Van [redacted]
Verzonden: vrijdag 29 mei 2020 8:23
Aan: [redacted]
CC: [redacted]
Onderwerp: RE: legalisatieverzoek Durgerdammerdijk 127
Urgentie: Hoog

Van: [redacted]
Verzonden: donderdag 28 mei 2020 21:38
Aan: [redacted]
Onderwerp: RE: legalisatieverzoek Durgerdammerdijk 127

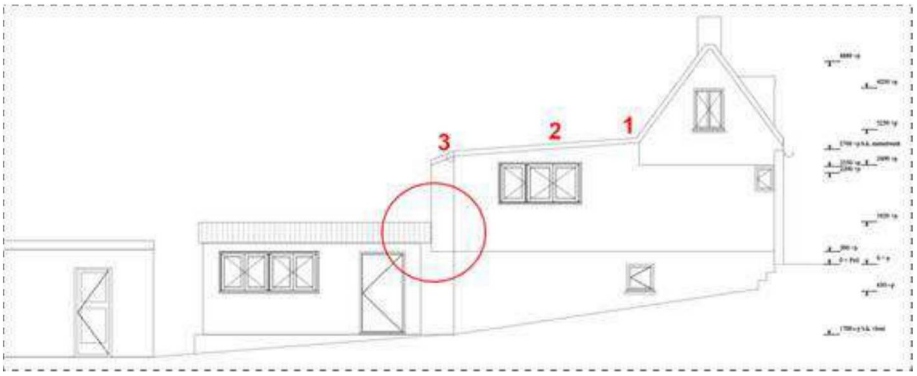
Ik ben het niet met je eens: wat je ziet als een koppeling van hoofdgebouw aan bijgebouw is in werkelijkheid geen koppeling (de nummers komen onderaan aan bod):

Daarnaast leidt de ingreep tot een verder verrommeling en een nóg grotere cascade aan aanbouwen: aan aanluiving **1** zit aanbouw **2** (in doorsnede hierboven niet goed getekend) waaraan weer (waarschijnlijk illegale) aanbouw **3** zit. Daar zou dan de schuur nog weer bijkomen. De hiërarchie en structuur van hoofdgebouw met aanluiving gaat hierbij nog meer verloren waardoor het hoofdgebouw nog verder wordt gedegradeerd tot bijzaak.

Het gaat dus om meer dan het dichtmaken van 1 meter gangetje.
